1#2#3#楼立面说明

6#楼立面说明

1#2#3#楼立面说明

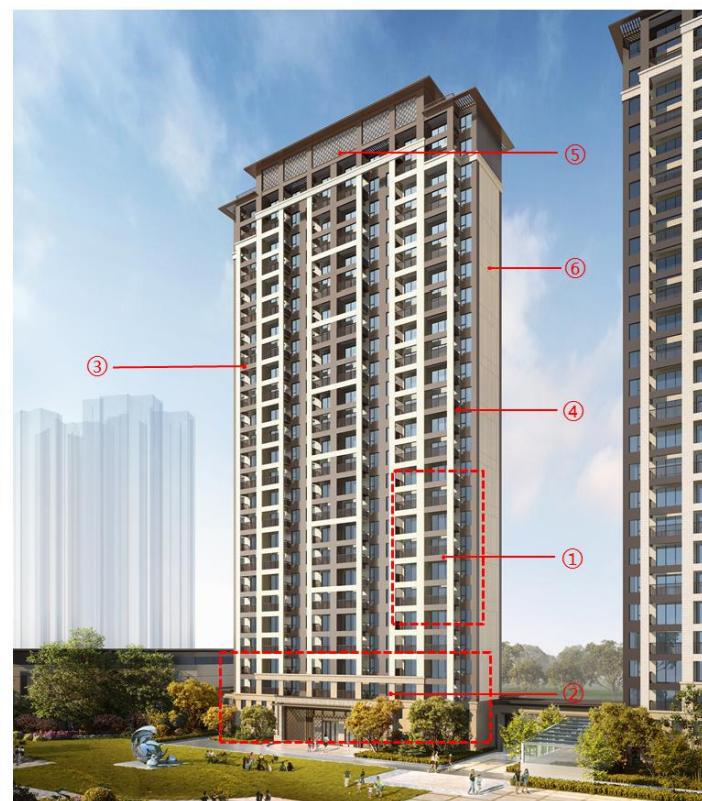
- ① 简化立面线脚
- ② 外墙材质由真石漆改为同颜色面砖
- ③ 阳台、连廊及开敞前室的玻璃栏板改为金属栏杆
- ④ 空调机位统一改为100厚空调板
- ⑤ 简化屋顶造型，调整屋顶装饰构架格栅样式
- ⑥ 山墙面结合整体造型设置面砖分缝
